Mission régionale d'autorité environnementale
PROVENCE - ALPES - CÔTE D'AZUR

**Avis délibéré
de la Mission régionale d'autorité environnementale Provence-
Alpes-Côte d'Azur
sur le projet d'aménagement du littoral de Sainte Maxime (83)**

N°MRAe 2021APPACA3
N°Garance – 2020 - 2747

Figure 8 : Digue sous-marine en géotextile – Coupe type secteur Croisette (source : p.43 de l'étude d'impact)

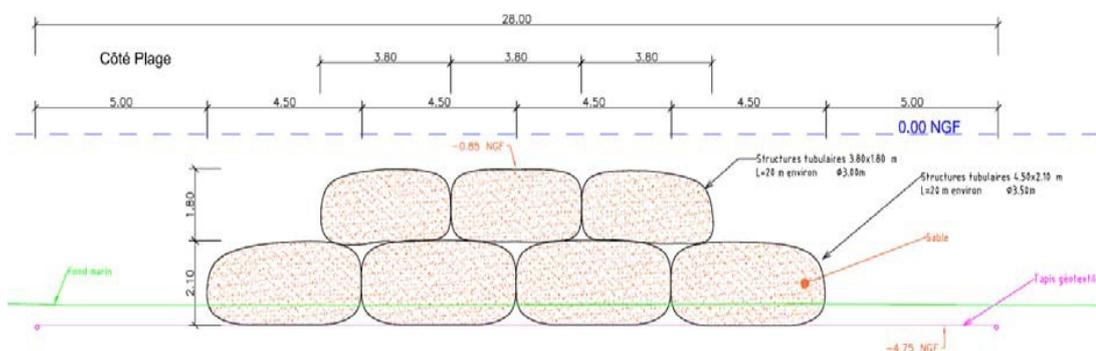
La MRAe recommande de préciser les quantités de sable nécessaires au remplissage des brises-lames et les caractéristiques techniques des rechargements de plages (volumes initiaux et complémentaires nécessaires pour compenser déficit sédimentaire, profil de plage recherché, phasages et planning prévisionnel des opérations).
